4. Wojskowy Szpital Kliniczny

dotyczy: przetargu nieograniczonego na **Dostawę Gamma kamery wraz z postawieniem budynku w systemie modułowym z adaptacją pomieszczeń**, znak sprawy: 4WSzKzP.SZP.2612.43.2023

Odpowiedzi na zapytania Wykonawców (1)

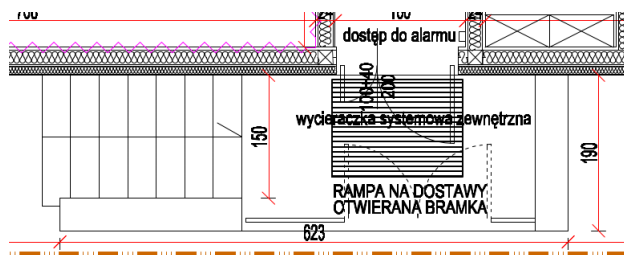
Pytanie nr 5

W nawiązaniu do projektu umowy § 11 ust. 2, prosimy o potwierdzenie, że Certyfikaty CE oraz Deklaracje Zgodności dla sprzętu medycznego, Wykonawca dostarcza wraz z przekazaniem sprzętu.

Odp: SZP - Tak, Zamawiający potwierdza, że Certyfikaty CE oraz Deklaracje Zgodności dla sprzętu medycznego, Wykonawca dostarcza wraz z przekazaniem sprzętu.

Dodatkowo zgodnie z Rozdz. V pkt 1 ppkt 4) SWZ Zamawiający zastrzega sobie możliwość ponownego wezwania o dostarczenie dokumentów.
